◆ 改善箇所説明図 ◆

【改善対象部位詳細】

①部(フロントパネル)左前からの見取図

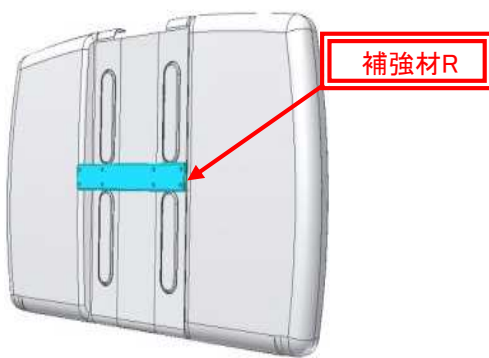
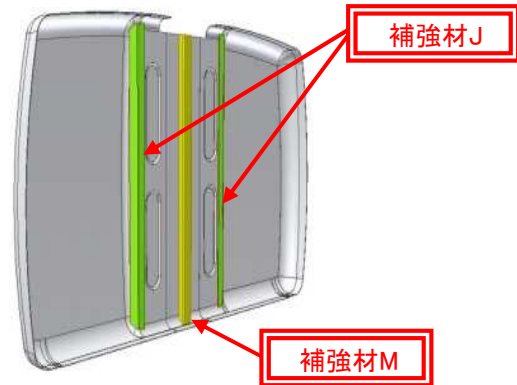
塵芥車において、品質評価基準が不適切なため、①ボデーのフロントパネル、②テールゲート(積込装置)のホッパ前側スチフナ、③テールゲート(積込装置)のホッパ後側スチフナの強度が不足している。そのため、荷重が集中すると、ボデー及びテールゲート(積込装置)に変形が生じるおそれがある。

- ①ボデーのフロントパネルに補強の補修工事を行う。
- ②テールゲート(積込装置)のホッパ前側スチフナに補強の補修工事を行う。
- ③テールゲート(積込装置)のホッパ後側スチフナに補強の補修工事を行う。
